EZ/16/2026/WS

WYJAŚNIENIA TREŚCI SPECYFIKACJI WARUNKÓW ZAMÓWIENIA

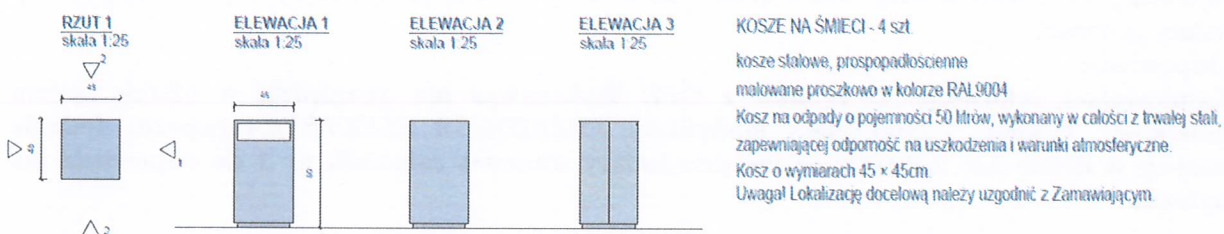
W projekcie wykonawczym architektury na rysunku De-02 zawarto zestawienie mebli. Czy wskazane meble wchodzi w zakres wyceny?

Zamawiający informuje że przedmiotowe meble nie wchodzi w zakres wyceny.
